S.S 685 "DELLE TRE VALLI UMBRE"
TRATTO SPOLETO - ACQUASPARTA
1° stralcio: Madonna di Baiano-Firenzuola

PROGETTO ESECUTIVO

Relazione di attuazione

RELAZIONE VERIFICA DI ATTUAZIONE

Figura 47 - Plano-profili di confronto PE-PD Viadotto Molino Vecchio

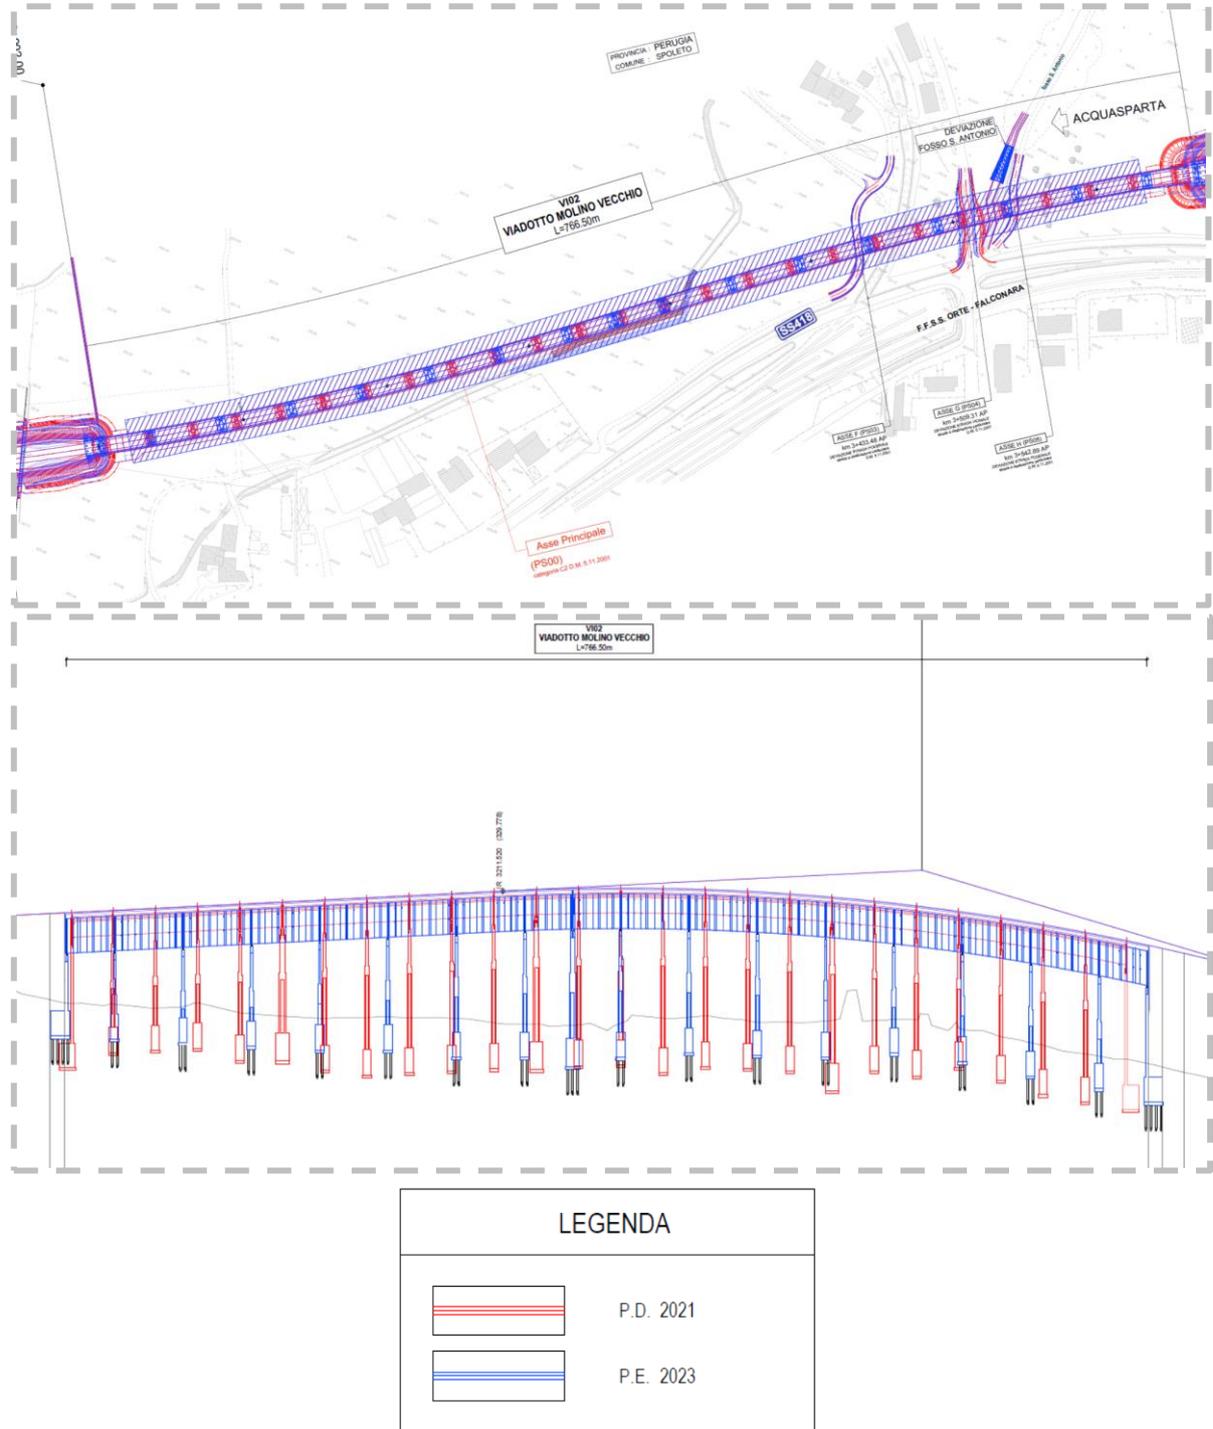
La modifica sostanziale è relativa alla variazione di sezione adottata per il Viadotto Molino Vecchio in ottemperanza alla prescrizione della suddetta Delibera CIPESS 12/2023:

Figura 49 - Sovrapposizione profilo longitudinale PD2021 e PE

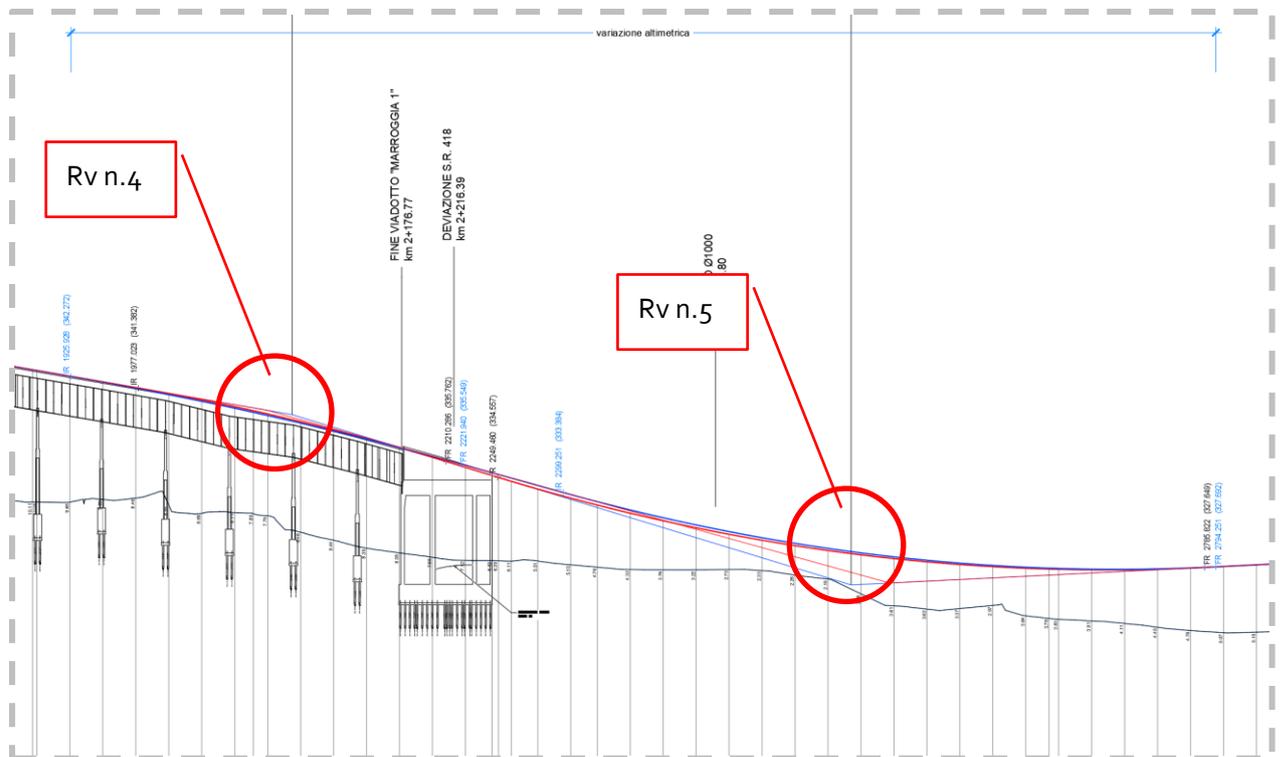
Tale variazione altimetrica alla livelletta non comporta modifiche alle tecniche costruttive o sui materiali da impiegare e nemmeno sulle tempistiche di esecuzione dei lavori; pertanto, non produce alcun impatto ulteriore rispetto alla soluzione del PD2021 sulle componenti ambientali in fase di cantiere e nemmeno in fase di esercizio.

Figura 52 TIPOLOGIA 1: RILEVATI E SCARPATE PD 2021

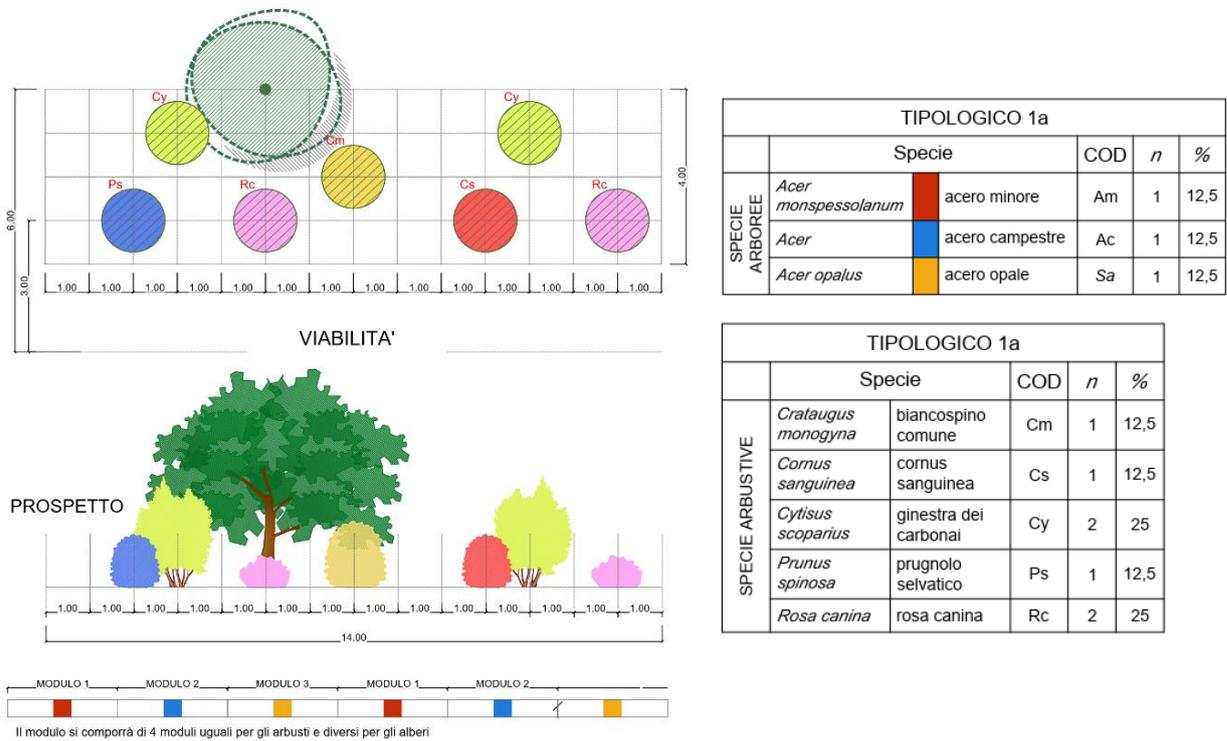
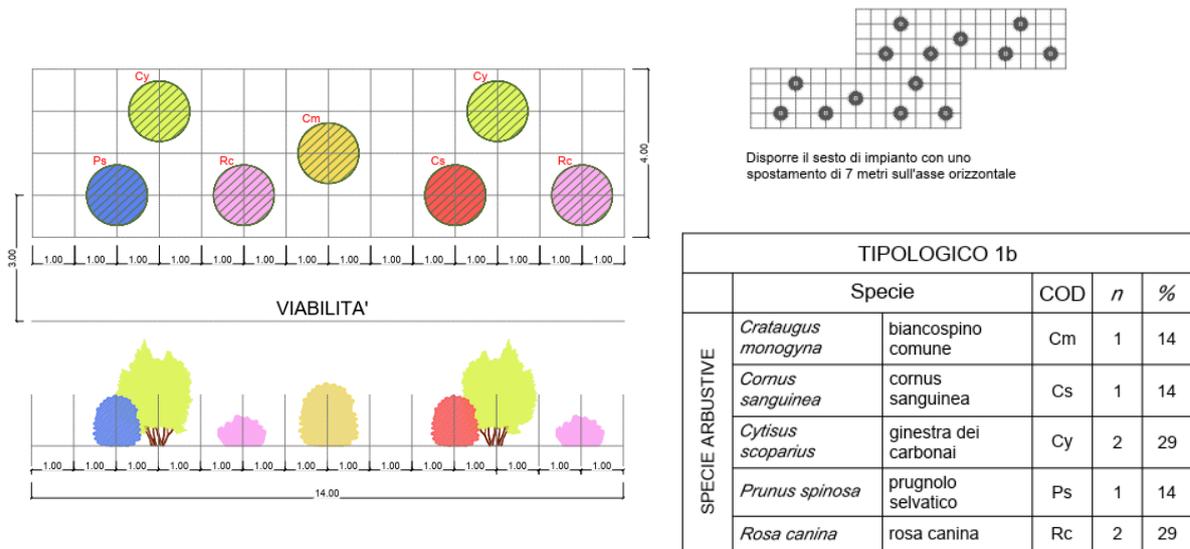
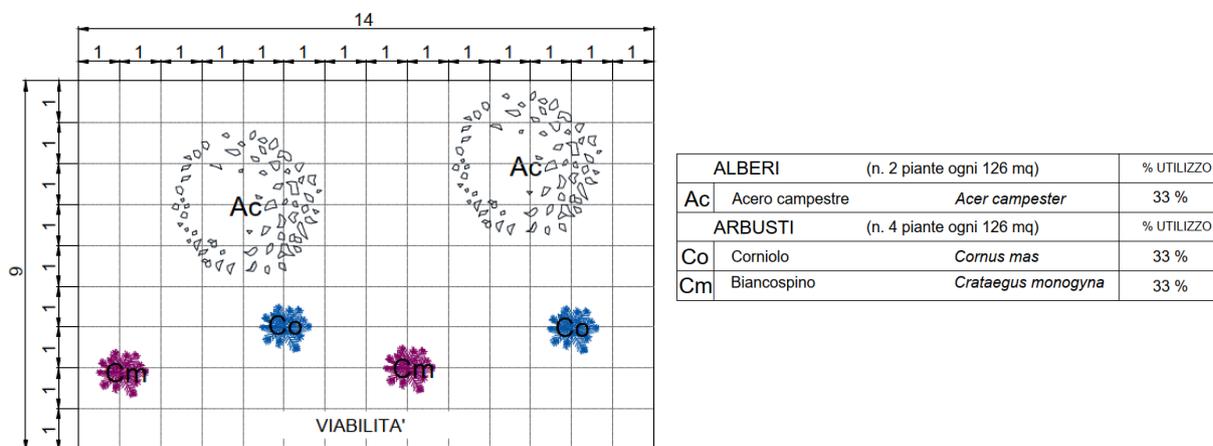
Il PD 2021 invece prevedeva un unico modulo, con le stesse indicazioni di impianto del tipologico 1A del PE, ed era così definito:

Rispetto al PD 2021, il PE prevede una ridefinizione del sesto nelle dimensioni (PE 4m di profondità e 14m di lunghezza; PD 2021 stessa lunghezza ma maggiore profondità pari a 9m). Tale modifica si è resa necessaria per riuscire a mettere a dimora più moduli anche nei rilevati con poca profondità, in ottemperanza alla prescrizione Delibera CIPESS 12/2023 n. 2.1.13 che indica: *in riferimento alla specie utilizzate per le sistemazione a verde e i riambientamenti indicati nel progetto, per meglio integrarli alle tipicità del territorio e del paesaggio locale, si suggerisce in generale di intensificare i sestì di impianto ed evitare specie non propriamente caratteristiche di questa porzione di territorio spoletino quali pioppo tremulo, farnia e cerro e ontano, alloro, ligustro, salice fragile.*

Figura 53 TIPOLOGIA 2: IMBOCCHI GALLERIE PE 2023

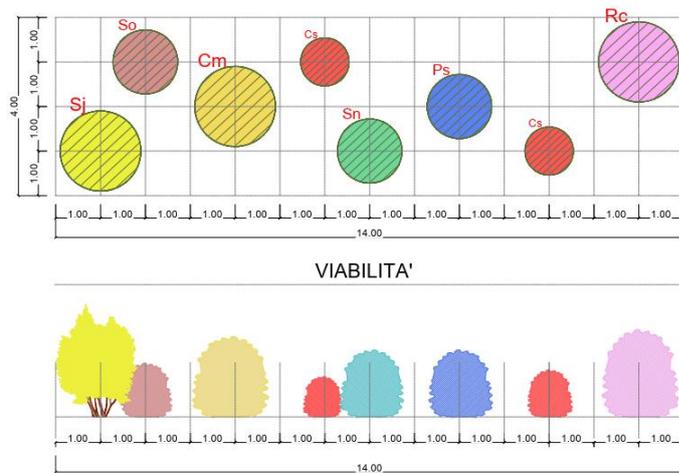
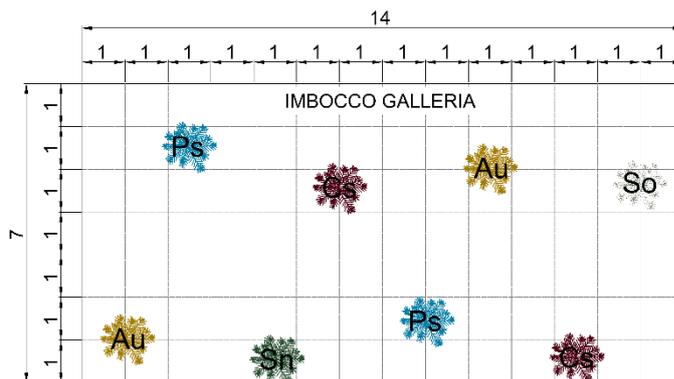
Nel PE il sesto di impianto è stato ridimensionato in funzione della possibilità di poterlo piantumare anche in tratti in cui le superfici disponibili sono meno profonde (dimensioni 4m di profondità e 14m di lunghezza), inoltre è stato intensificato n. piante per ettaro, in ottemperanza alla prescrizione Delibera CIPESS 12/2023 n. 2.1.13 che indica: *in riferimento alla specie utilizzate per le sistemazione a verde e i riambientamenti indicati nel progetto, per meglio integrarli alle tipicità del territorio e del paesaggio locale, si suggerisce in generale di intensificare i sestì di impianto ed evitare specie non propriamente caratteristiche di questa porzione di territorio spoletino quali pioppo tremulo, farnia e cerro e ontano, alloro, ligustro, salice fragile;* ed infine sono state riviste le specie in ottemperanza alla prescrizione Delibera CIPESS 12/2023 n. 2.1.13, nella quale per la Tipologia 2 indica: *di evitare il corbezzolo (troppo esigente in termini di terreno) ed integrare con arbusti meno esigenti quali: *Spartium junceum*, *Rosa canina*, *Cornus sanguinea*, *Crataegus monogyna*, *Prunus spinosa*.*

Il PD 2021 era così definito (dimensioni 7m di profondità e 14m di lunghezza):

Figura 55 TIPOLOGIA 3A: ATTRAVERSAMENTO FLUVIALE - Fascia alberata PE 2023

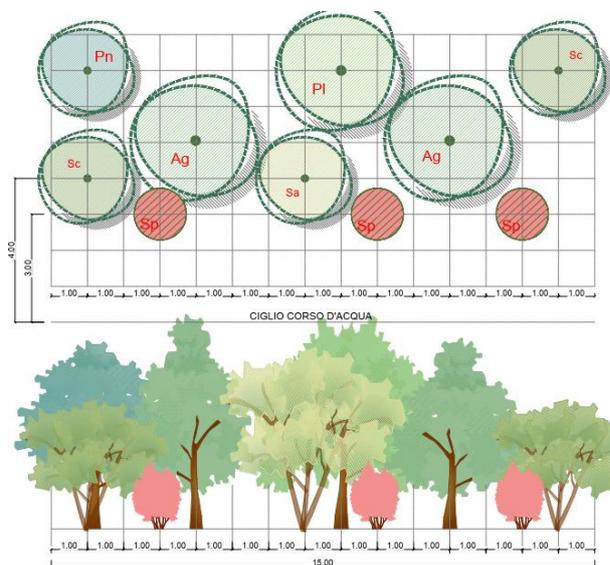
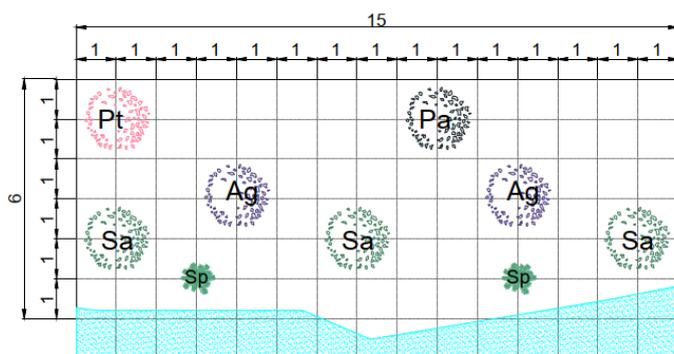
In questo caso nel PE le modifiche rispetto al PD 2021 riguardano l'ottemperanza alla prescrizione CIPE n. 2.1.13 che indica: *in riferimento alla specie utilizzate per le sistemazione a verde e i riambientamenti indicati nel progetto, per meglio integrarli alle tipicità del territorio e del paesaggio locale, si suggerisce in generale di intensificare i sestini di impianto ed evitare specie non propriamente caratteristiche di questa porzione di territorio spoletino quali pioppo tremulo, farnia e cerro ontano, alloro, ligustro, salice fragile, si è scelto di infoltire il sesto di impianto portandolo da 1000 piante/ha nel PD 2021 a 1111 piante/ha nel PE. Inoltre, sono state riviste (aggiunte, eliminate o sostituite) le specie in ottemperanza alla prescrizione Delibera CIPESS 12/2023 n. 2.1.13, nella quale per la Tipologia 3A indica: di non utilizzare il pioppo tremulo più tipico di ambienti montani e integrare con *Populus nigra* varietà *Italica* e *Salix caprea*.*

Il PD 2021 era così definito:

Schema di disposizione dei sestri T6a-T6b

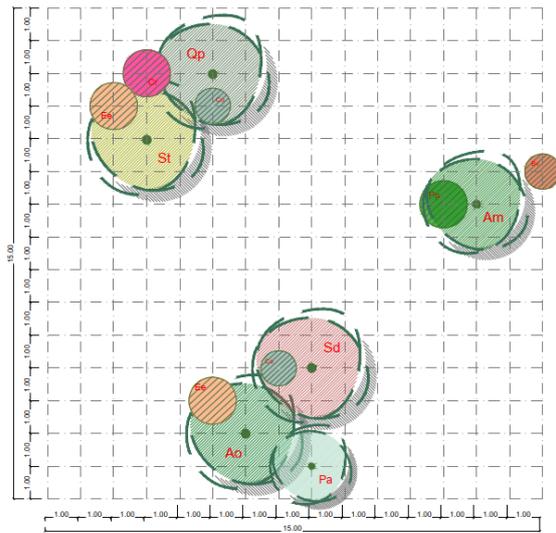
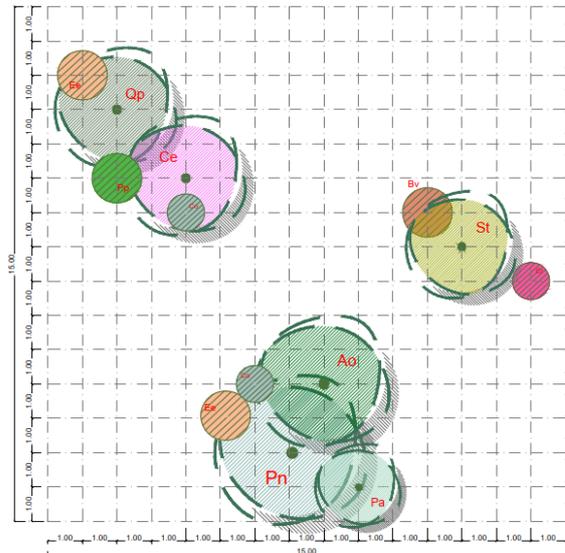
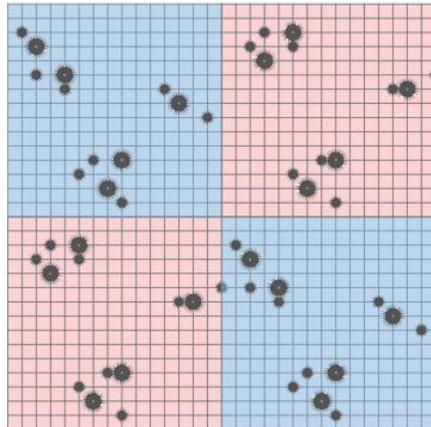
La prima grande differenza rispetto il PD 2021è che nel PE si sono sviluppati due tipologici da disporre in combinata a scacchiera per aumentare la disposizione naturaliforme delle piante.

I due tipologici sono così definiti:
